改善箇所説明図

基準不適合発生箇所

CANゲートウェイ

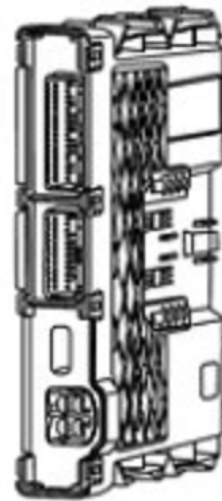
車載コントロールユニット間の通信制御装置（CANゲートウェイ）において、制御プログラムが不適切なため、車載コントロールユニットの通信不良に至ることがある。そのため、走行中に警告灯が点灯し、運転支援システムが使用できなくなる、または、始動不良に至るおそれがある。

全車両、CANゲートウェイの制御プログラムを修正する。

識別：黄色のシールをモデルナンバープレートの右横に貼り付ける。
